ШТЫРИ НАПРАВЛЯЮЩИЕ ДЛЯ МОДЕЛЬНЫХ ПЛИТ

ГОСТ
20123—74Взамен
АН 1328—60

Изменение № 1 ГОСТ 20123—74 Штыри направляющие для модельных плит.
Конструкция и размеры

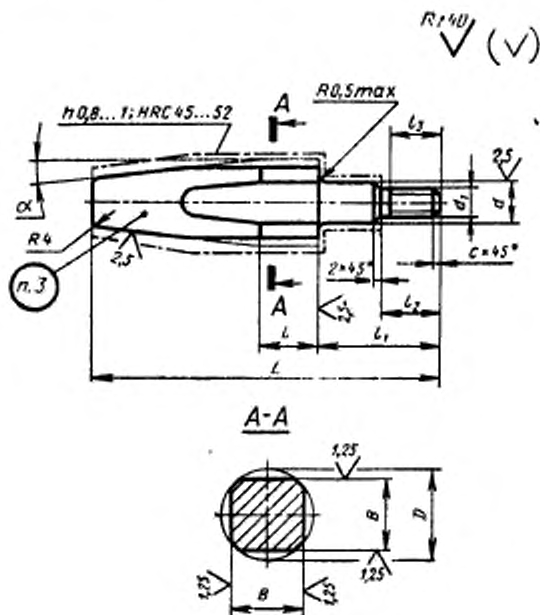
Пункт 1. Заменить обозначения: $Ш_3$ на $d9$; C_3 на $h8$;
таблица. Заменить наименование графы: «Теоретическая масса, кг» на «Мас-
са, кг, не более».
